Tárgy: Köztéri alkotás áthelyezésének tervezésével kapcsolatos döntés

Katona József szobor áthelyezési javaslatai

a kecskeméti helyi-építészeti műszaki tervtanács 2021. szeptember 2-án megtartott ülésének 4. napirendjéről

TERVEZETT KIALAKÍTÁS KONFLIKTUSA

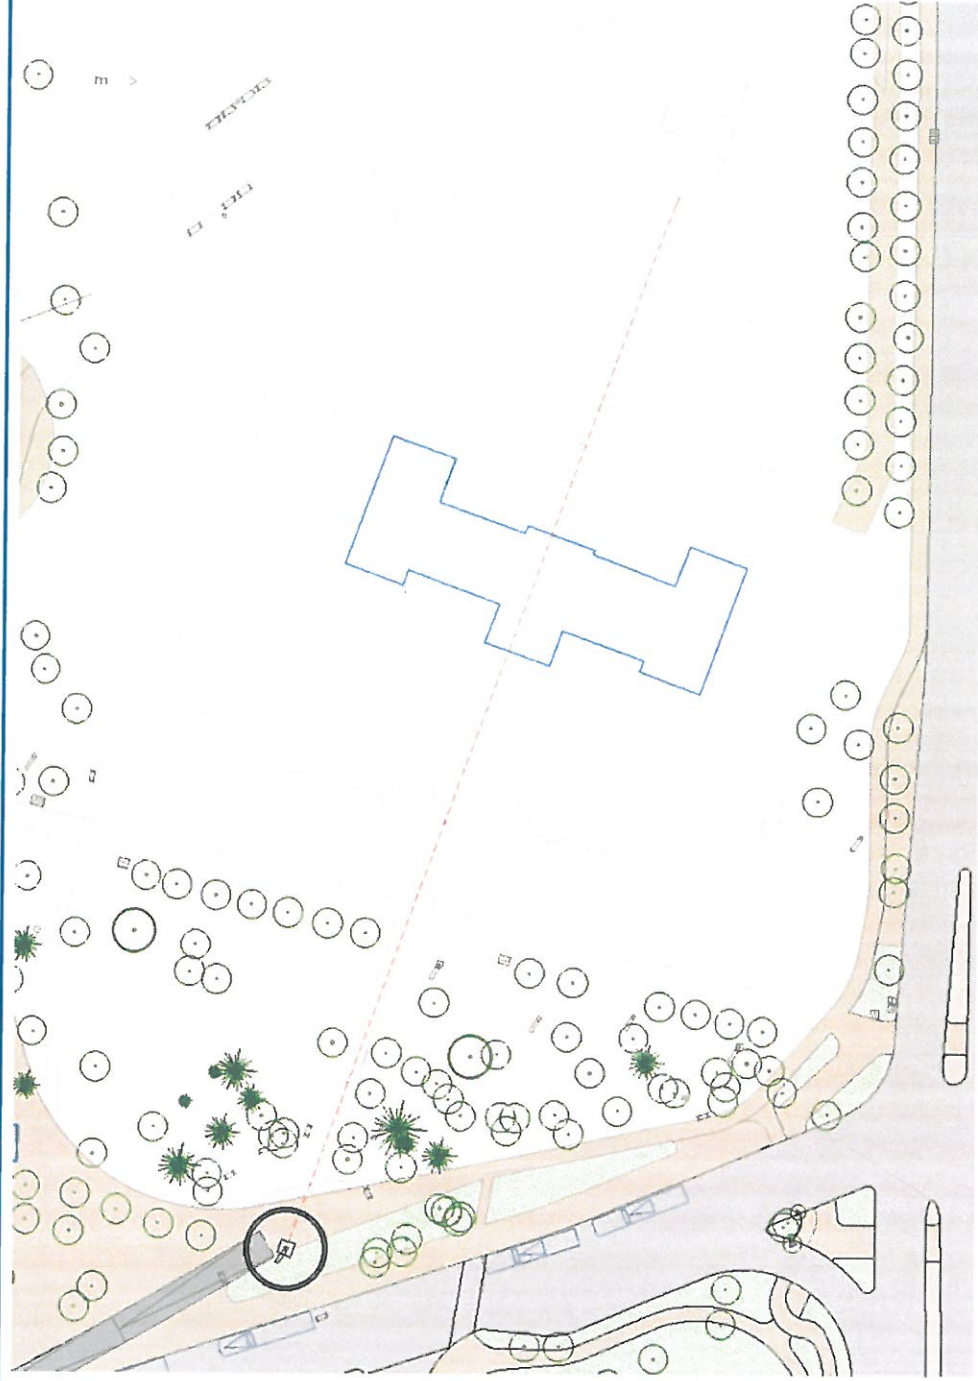
A tervezett gyalogoshíd kerékpáros rámpája a szobor jelenlegi helyére ér le. A híd fő kismértékű mozgatója sem biztosít elég és méltó helyet a szobor számára, valamint a munkaterület sem biztosítható a hídépítéshez.

1. változat

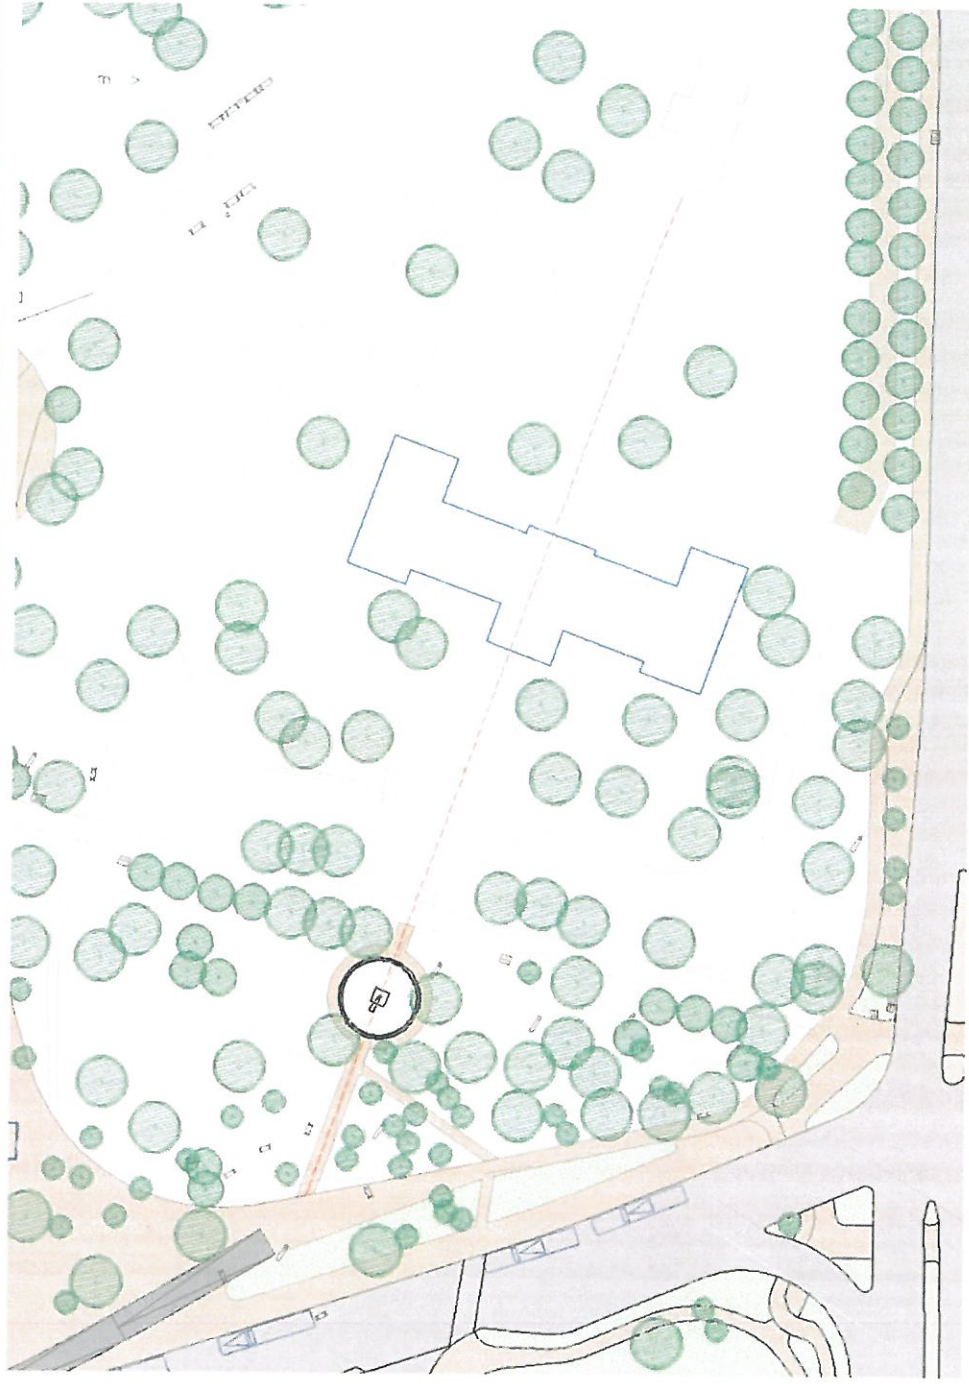
Az elhelyezésben probléma lehet a meglévő fák miatt szűkebb sávban biztosítható a körüljárhatóság.

További probléma a fő sétány mentén található mellszobor közelsége.

A kiválasztott helyszínen probléma a fő sétány mentén található mellszobor közelsége.

A közvilágítási oszlop áthelyezése is szükséges ennél a változatnál.

Javasoljuk a mellszobor parkon belüli áthelyezését is.

Javasoljuk a mellszobor parkon belüli áthelyezését is.

2. változat

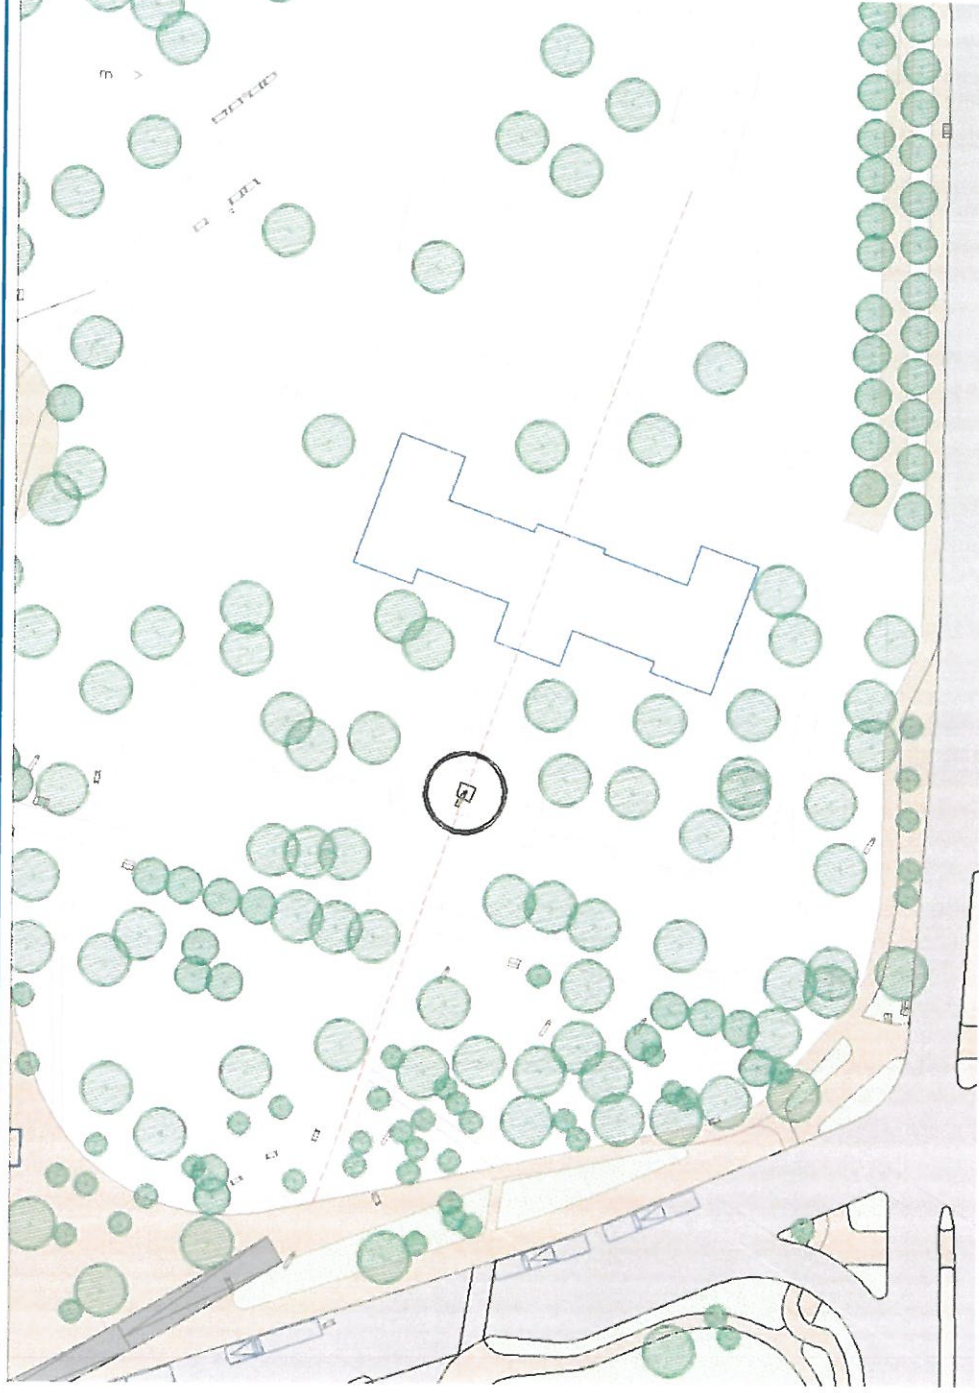
Helyszín bejárásunk idején a kijelölt helyen nem állt szobor, azonban egy betonozott négyzet volt a kör alakú kis dombon.

Tisztázandó, hogy a javasolt hely nem lehet-e egy másik szoboré, avagy egy földalatti akna helye.

Helyszín bejárásunk idején a kijelölt helyen nem állt szobor, azonban egy betonozott négyzet volt a kör alakú kis dombon.

Tisztázandó, hogy a javasolt hely nem lehet-e egy másik szoboré, avagy egy földalatti akna helye.
